9 mai 2023.

## **Avis de l'association Villeneuvois à vélo à la concertation sur le projet de voie verte vers Rogé**

**Figure 2** – Plan alternatif préconisé par Villeneuvois à vélo (en brun) pour desservir la zone industrielle du Rooy

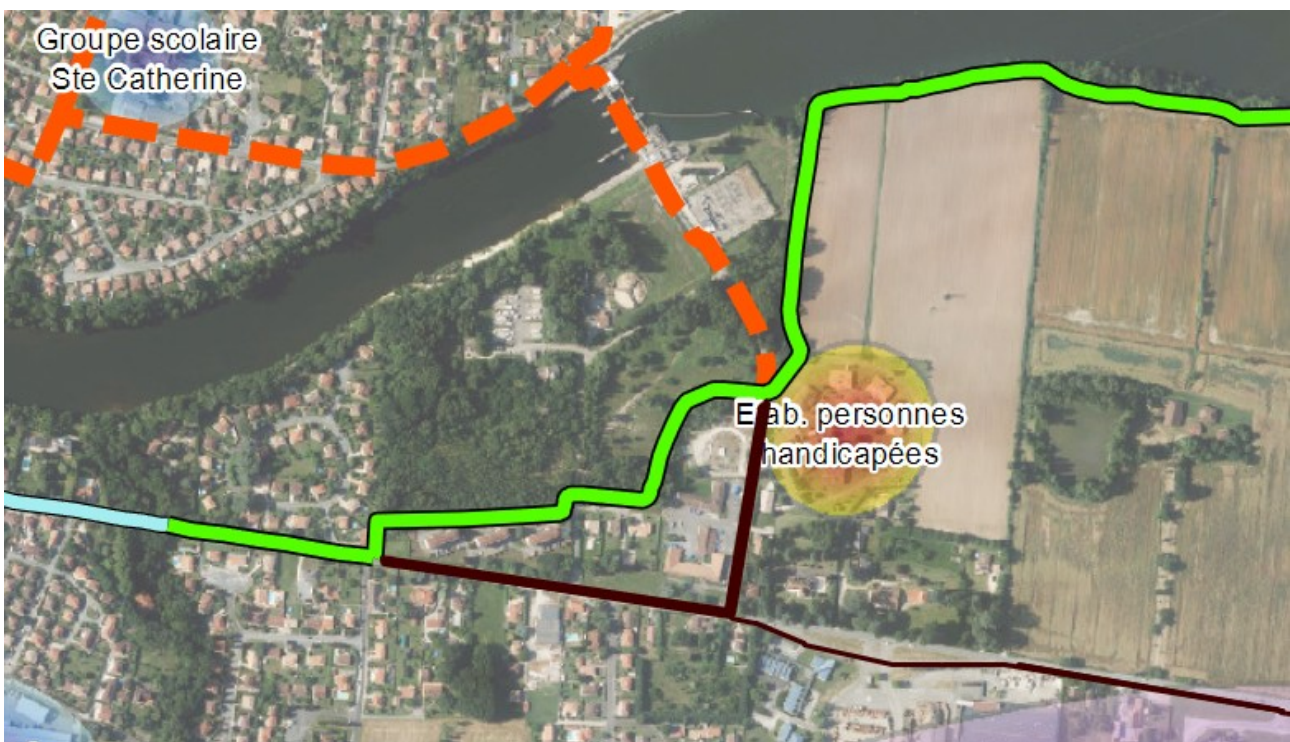
Le tracé tel que présenté à la concertation ne permettrait cependant pas de satisfaire tous les usagers potentiels de cette voie verte. En privilégiant un itinéraire au nord des tours Virabeau sans étudier la continuité de l'aménagement cyclable sur l'avenue Henri Barbusse, **ce projet de voie verte ne permet pas en l'état de répondre** aux enjeux de développement du vélotaf vers les zones d'activité économique, notamment celle du Rooy, dont l'avenue Henri Barbusse est la seule connexion. Ce choix est d'autant plus dommage que l'avenue Henri Barbusse est un axe prioritaire du schéma directeur cyclable adopté par la Communauté d'Agglomération du Grand Villeneuvois, qui doit être traité au plus vite possible afin d'obtenir une liaison cyclable, sûre et rapide, vers les zones industrielles du Rooy, de La Barbière, du Marché Gare et de La Boulbène, porteuses de milliers d'emplois et d'une grande opportunité de vélotaf.

Ainsi, Villeneuvois à vélo propose de modifier l'itinéraire de la voie verte, en prolongeant la piste cyclable de l'avenue Henri Barbusse jusqu'à l'intersection avec la rue du Barrage (et non le chemin de Labourdette comme initialement prévu), avec de faire d'une pierre deux coups, pour que ce projet profite à la fois aux cyclotouristes ainsi qu'aux travailleurs et usagers du quotidien. La réalisation de deux plateaux traversants, un à l'emplacement aujourd'hui prévu à l'intersection avec le chemin de Labourdette, et l'autre à l'intersection avec la rue du Barrage, permettraient de ralentir la vitesse de la circulation automobile sur cette artère dotée d'un radar, de sécuriser toutes les mobilités depuis et vers les zones industrielles et les établissements scolaires, et d'anticiper le prolongement de cette voie verte en piste cyclable bidirectionnelle côté sud jusqu'au rond-point de Saint-Sulpice, tel que prévu dans le schéma directeur cyclable.

Figure 8 – Infographie du CEREMA sur les rayons de courbure et la vitesse d'un cycliste

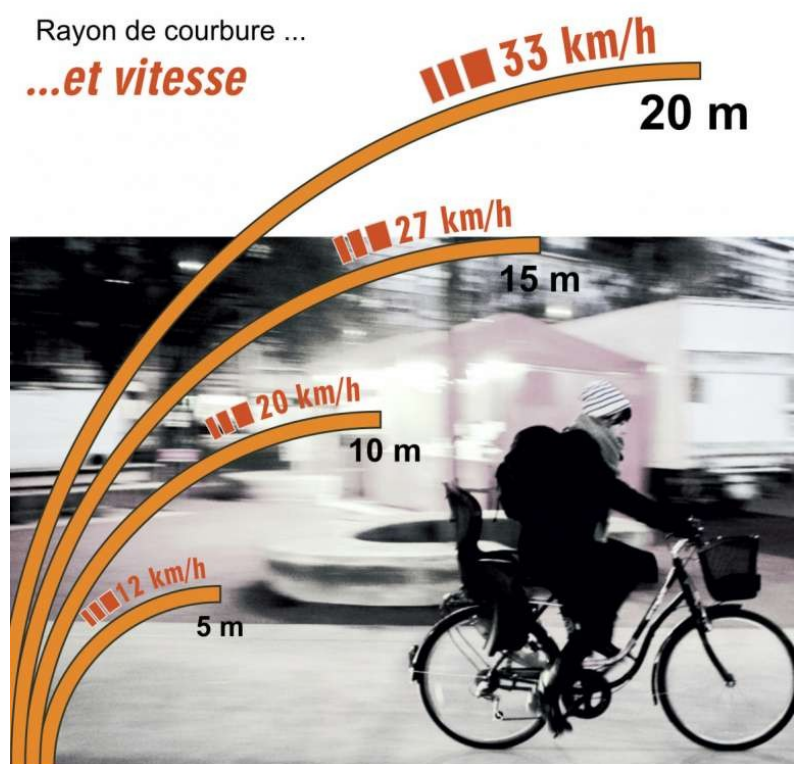
Enfin, il est important que les rayons de girations de cette voie verte soient larges, et non des angles droits comme prévus sur le plan. En effet, comme mentionné plus haut, cette voie verte pourra également être un levier important de mobilité du quotidien entre Penne d'Agenais et Villeneuve-sur-Lot, ce qui inclut la nécessité de prévoir une circulation cyclable à plus de 20 km/h, *sous réserve de l'absence de piétons*. Il est laborieux de parcourir des voies vertes possédant des angles droits réguliers, comme celle en cours de réalisation à Castelmoron-sur-Lot. Ainsi, nous demandons expressément que soient pris en compte, dans le cadre des acquisitions foncières, la question de ces rayons de giration (figure 8), pour éviter une voie verte pénible à l'usage au quotidien.
